## AVIS DE L'AUTORITÉ ENVIRONNEMENTALE

relatif au projet de parc éolien de Lanmeur (29)

– dossier d'autorisation unique déposé le 25 mai 2016 et complété le 1<sup>er</sup> février 2017 –

Figure 63 Carte des enjeux "Chiroptères"

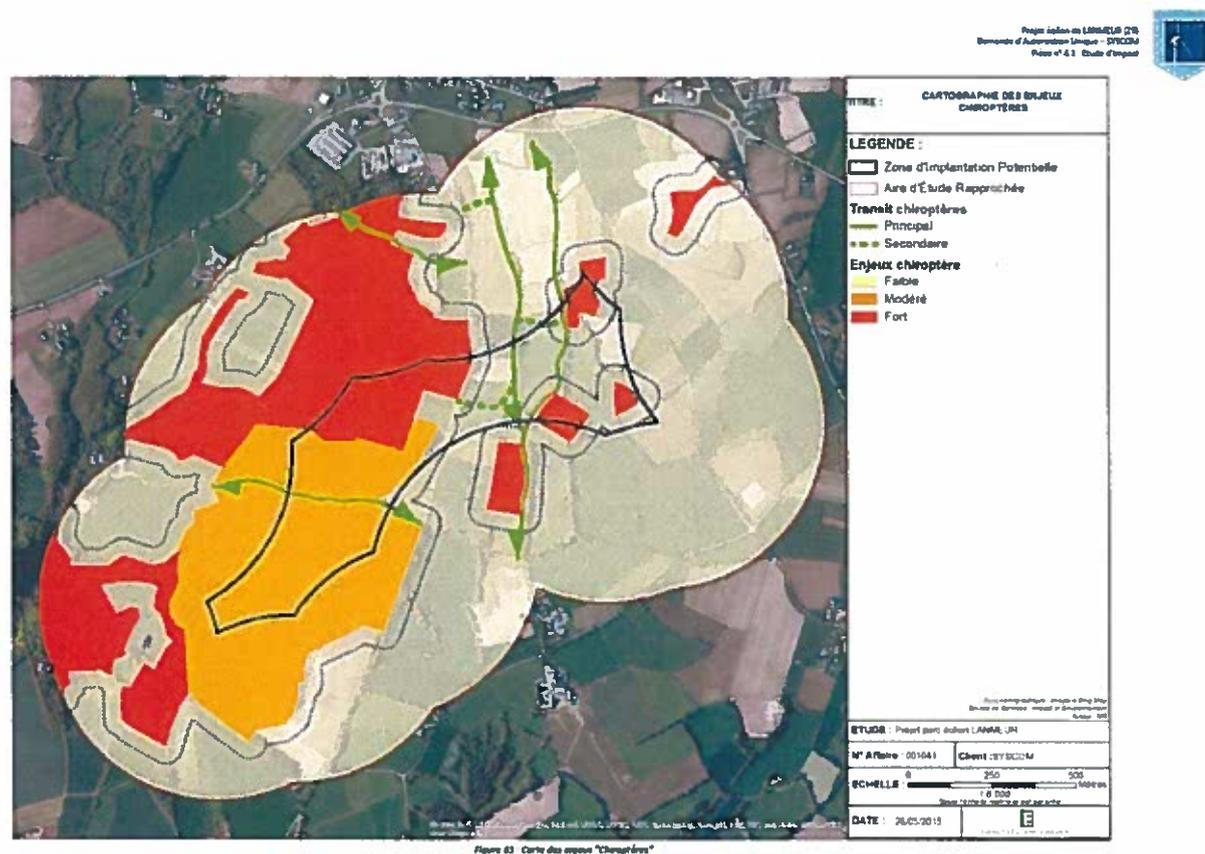
Comme mentionné supra au sein de la qualité de l'analyse, la fonctionnalité de la trame verte et bleue locale, susceptible de relier le site à celui de la vallée du Douron, notamment protégée pour ses populations de chauve-souris, devra être appréciée pour conforter l'évaluation du risque de mortalités et par la même occasion l'évaluation des incidences du projet sur le réseau Natura 2000.

En termes d'activités, l'essentiel des contacts est représenté par la pipistrelle commune, espèce non menacée mais vulnérable à ce type d'installation. Les mesures de bridage envisagées apparaissent au final proportionnées au niveau d'enjeu et au risque de mortalité pour ces chiroptères<sup>5</sup>. Toutefois, le seuil de mortalité qui pourra déterminer le bridage de l'éolienne médiane (E2) n'est pas précisé.

*L'Ae recommande de faire apparaître l'engagement du pétitionnaire à utiliser des moyens de suivi suffisants pour l'avifaune et de préciser la donnée qui déclencherait une mesure corrective pour l'éolienne médiane.*
